dotyczy: postępowanie o udzielenie zamówienia na przebudowę sal wykładowych i przyległych korytarzy w budynku Krajowej Szkoły Administracji Publicznej im. Prezydenta Rzeczypospolitej Polskiej Lecha Kaczyńskiego przy ul. Wawelskiej 56 w Warszawie.

Znak sprawy: BA.260.19.2019

Krajowa Szkoła Administracji Publicznej, jako Zamawiający w postępowaniu o udzielenie zamówienia publicznego, zgodnie z art. 38 ust. 2 i 4 ustawy z dnia 29 stycznia 2004 roku Prawo zamówień publicznych (t.j. Dz. U. 2019 r. poz. 1843), zwanej dalej „ustawą”, przekazuje treść zapytań złożonych do treści Specyfikacji Istotnych Warunków Zamówienia, zwanej dalej "SIWZ", wraz z udzielonymi odpowiedziami:

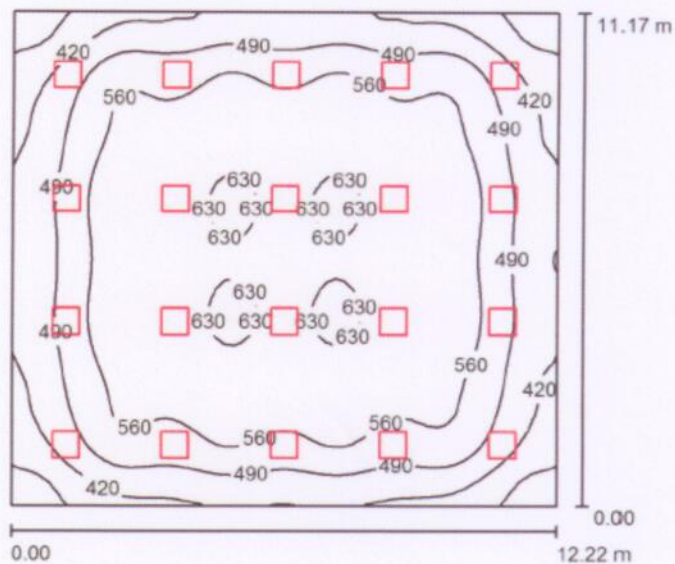
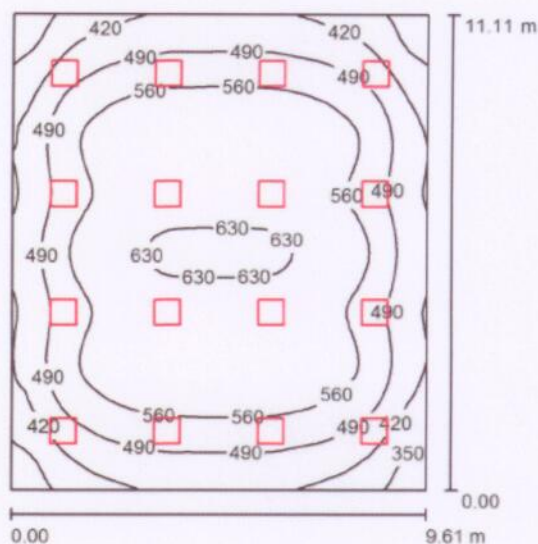
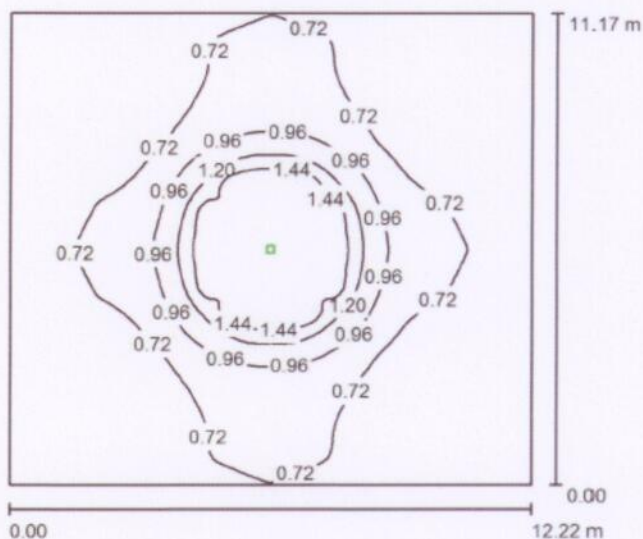
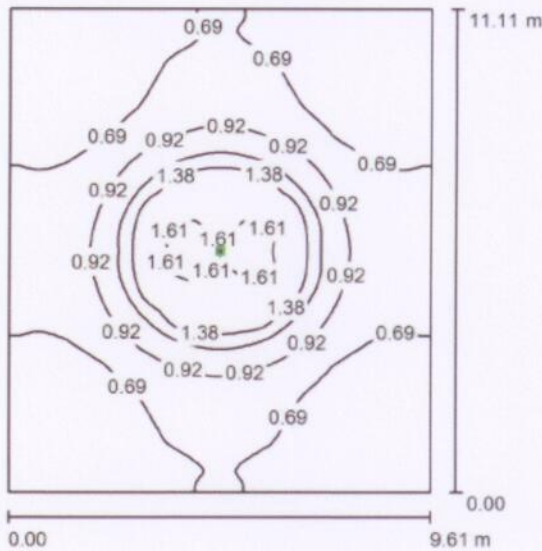
Prosimy o określenie minimalnych parametrów opraw oświetleniowych lub udostępnienie projektu oświetlenia.

Zamawiający dołącza projekt oświetlenia sal wykładowych
